泊発電所3号炉

基準津波に関するコメント回答

(地震に伴う津波と地震以外の要因に伴う津波の組合せ)

令和5年5月19日
北海道電力株式会社

【課題:波源位置(位相)の変動を考慮した場合に水位が大きくなる可能性(ケース①を用いて例示)】

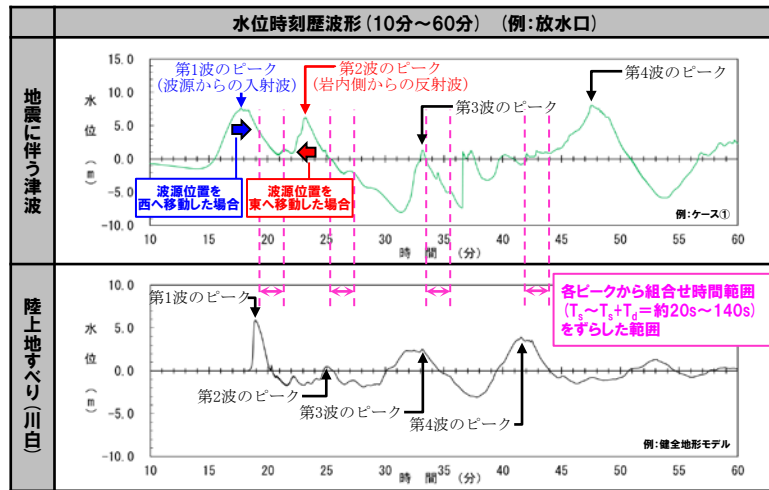
- 泊発電所の波源の特徴(水位上昇側、ケース①~⑳)を踏まえると、以下の課題が判明した。
 - 組合せ評価では、波源位置(位相)の変動を考慮した場合に陸上地すべり(川白)の各ピークと重なり、水位が大きくなる可能性がある。
 - 地震に伴う津波の最大ケース(ケース①~⑳)を組合せ対象波源としていたが、これ以外の波源(波源位置(位相)の変動を考慮した波源)を組合せ対象波源とした場合に、上記のとおり水位が大きくなる可能性がある。

- 水位が大きくなる可能性があるという課題より、追加解析(波源位置の変動を考慮)を実施することで、地震に伴う津波の最大ケース(ケース①~⑳)を対象とした追加解析を踏まえた最大波源を選定する。

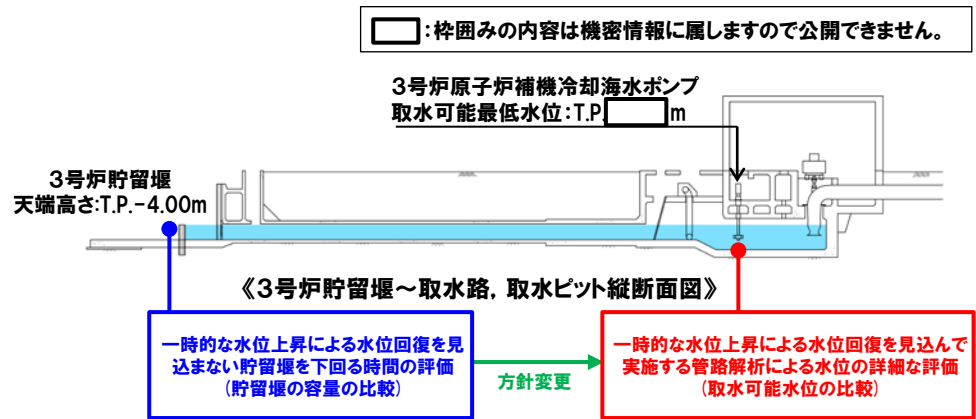
指摘事項No23	今後実施予定である貯留堰を下回る時間に着目したパラメータスタディについて、「貯留堰を下回る継続時間」を対象にパラメータスタディを実施するだけでなく、「 パルスを考慮しない時間 」を対象にパラメータスタディを実施すること。				
令和4年5月27日審査会合	<p>○3号炉原子炉補機冷却海水ポンプ位置における水位の評価の観点では、「貯留堰を下回る継続時間」に着目したパラメータスタディが基本になると考えられるが、これに加えて、幅広く波源選定を行うことで保守的に評価する観点から、「パルスを考慮しない時間(右図参照)」に着目したパラメータスタディも実施した。</p>

○水位下降側に関する評価について、基準津波では、当初、「**一時的な水位上昇による水位回復を見込まない貯留堰を下回る時間の評価(貯留堰の容量の比較)**」を実施していたが、以下の経緯より、「**一時的な水位上昇による水位回復を見込んで実施する管路解析による水位の詳細な評価(取水可能水位の比較)**」の観点から、影響の大きい波源選定を実施する方針に変更した(方針変更)。
